## 改善箇所説明図

## 基準不適合発生箇所

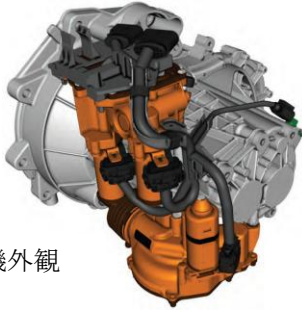
自動変速機制御コンピュータのプログラムが不適切なため、走行中にギア位置やクラッチ位置を正確に検出できないことがある。そのため、ギア位置が固定されたり、最悪の場合、クラッチの締結が開放され、惰性走行状態となり、車両停車後に発進不能となるおそれがある。

全車両、自動変速機制御コンピュータを対策品に交換する。
